Znak postępowania: **ZP.271.3.2020**

dotyczy: przetargu nieograniczonego pn. „Termomodernizacja budynku Zespołu Szkół w Dzwoli i budynku Zespołu Szkół w Kocudzy”.

**ZMIANA TREŚCI
SPECYFIKACJI ISTOTNYCH WARUNKÓW ZAMÓWIENIA,
ORAZ
WYJAŚNIENIA TREŚCI SIWZ**

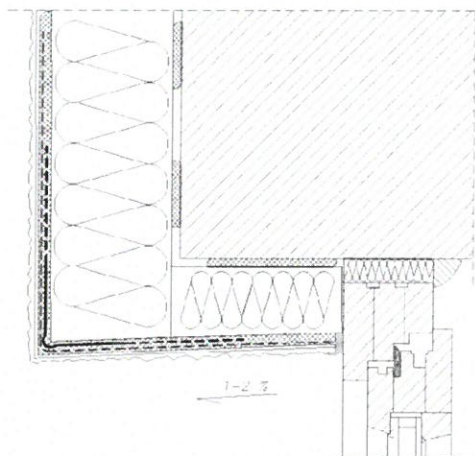
4. W co najmniej 14 przypadkach okna nie przewidziane do wymiany (nie ma ich w zestawieniu) sąsiadują z narożami wklęsłymi budynku. Styropian będzie „wchodził” w szybę. Proszę o informację, czy w zakres przedmiotu zamówienia wchodzi przemurowanie tych otworów okiennych i wymiana okien na nowe, mniejszych wymiarów, uzupełnienie tynków wewnętrznych, malowanie i ewentualnie wymiana parapetów wewnętrznych to proszę o uzupełnienie przedmiarów. Proszę o jednoznaczną odpowiedź, czy te prace wchodzą w zakres przedmiotu zamówienia.

W zakres nie wchodzi wymiana okien i ich zamurowania. Należy wykonać w tych narożach ocieplenie pod „skosem”. Jako przykład grafika.
